改善箇所説明図

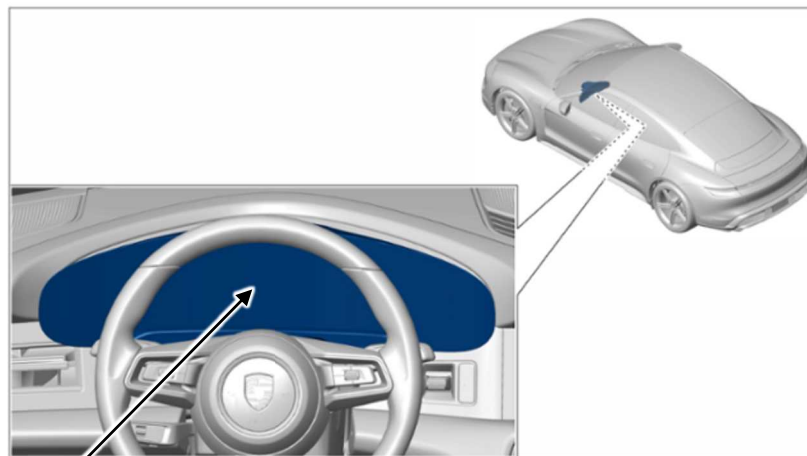
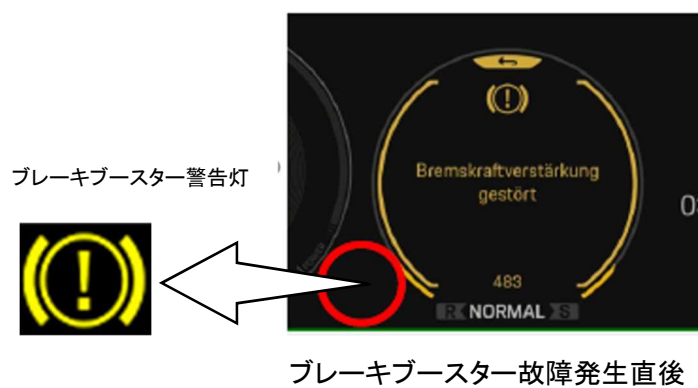
基準不適合発生箇所

インストルメントクラスタ

ブレーキブースター警告装置において、インストルメントクラスタのプログラムが不適切なため、ブレーキブースターの故障時に警告灯が点灯せず、警告メッセージ確認後には誤った警告灯が点灯し、保安基準に適合しないおそれがある。

全車両、インストルメントクラスタを対策プログラムに書き換える。

識別： 改善済車両には車台番号打刻7桁目の下に黄色ペイントを塗布する。
